AMANTI, VIA

1727

Descrizione prestazionale dell'intervento

Foto del rilievo

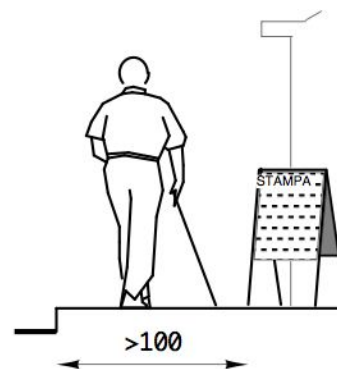
Criticità

Ostacolo costituito da **arredi mobili**

Ricollocazione dell'oggetto esistente lasciando un passaggio netto per i pedoni di almeno cm **100** in larghezza.
